Saint-Léonard

PLU Modification n°2 du Plan Local d'Urbanisme

Notice de Présentation

Document approuvé par le Conseil Communautaire
du 3 mars 2016

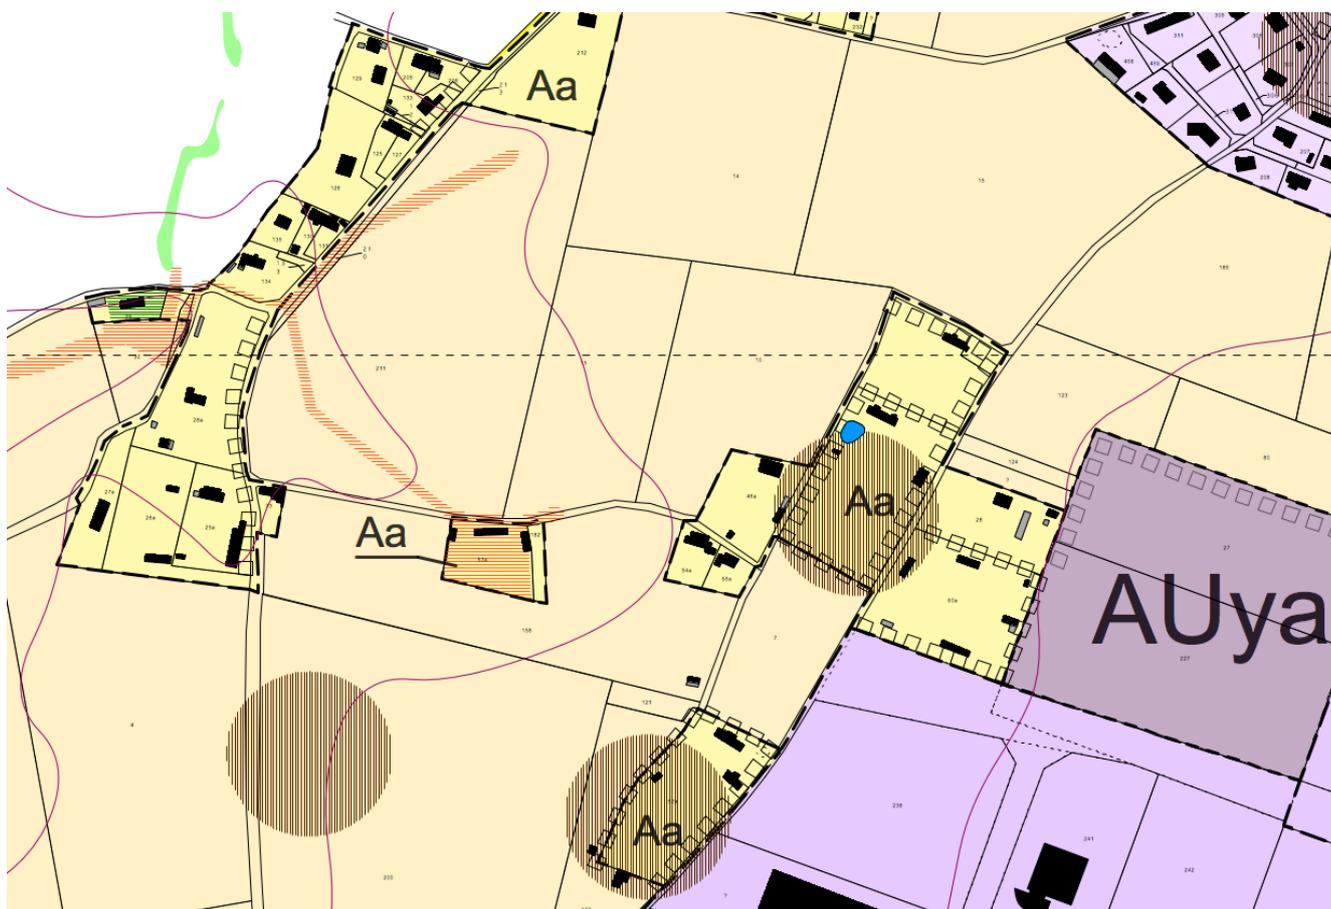
A l'ouest de la zone d'activités de Basbeuf, au sud du hameau de Mont-Pertuis, le long de la route départementale n°79, une maison déjà existante lors de l'élaboration du PLU, a été « oubliée » sur le fond de plan.

Comme toutes les autres constructions voisines du hameau de Mont-Pertuis, elle aurait dû être placée, avec la petite parcelle de terrain qu'elle occupe (cadastrée ZE73), dans le secteur Aa.

Il s'agit manifestement d'une erreur matérielle, à corriger dans le cadre de la présente modification, en application de l'article L123-13-3 du Code de l'Urbanisme :

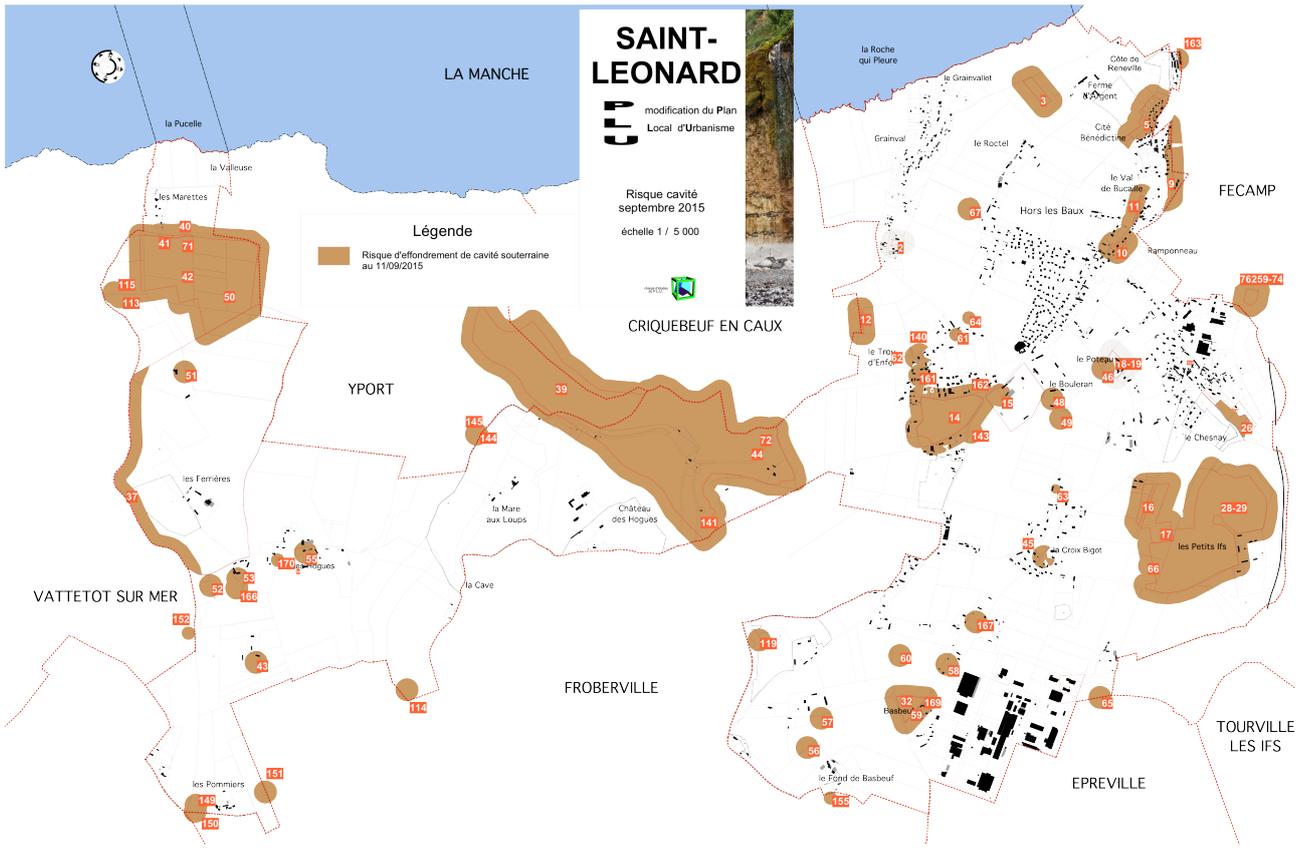
Le rapport de présentation du PLU intègre, dans son chapitre VI (les risques naturels prévisibles), un article 1 (cavités souterraines), se concluant par un tableau et par un plan des indices précisant les zones soumises à un risque d'effondrement de cavité souterraine. Ces deux documents doivent donc être complétés, pour fournir l'information la plus à jour.

En ce qui concerne le tableau, il se présente en lignes correspondant chacune à un indice, numérotées de 1 à 170 (+ une ligne n°76259-74 pour un indice issu de l'inventaire des cavités de Fécamp). Chacune de ces lignes comprend 6 colonnes indiquant, outre le numéro de l'indice ainsi repérable sur le plan, la source d'information, le type d'indice, le matériau extrait, la géométrie et un commentaire sur le contour de la protection à assurer. C'est cette dernière colonne qui est maintenant modifiée dans le rapport de présentation, pour les indices suivants :

En ce qui concerne le plan, le document suivant mis à jour sera joint au rapport de présentation au format A0 pour une meilleure lecture :

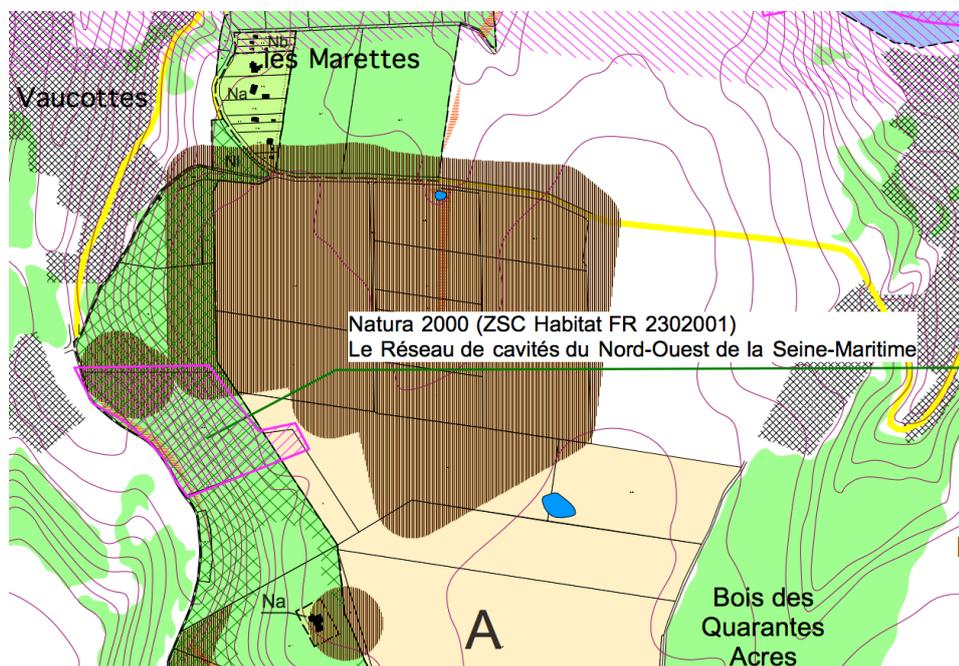
La modification correspondant au point VII de la présente notice de présentation correspond à la réparation d'une erreur matérielle, par la réintégration au secteur Aa contigu d'une petite parcelle bâtie existant antérieurement au PLU. Cette réintégration se fait formellement au détriment de la zone A stricte qui l'intégrait, mais en fait, ne change rien à la situation existante avant et après approbation du PLU, qui est celle de l'occupation du terrain par une habitation occupée.
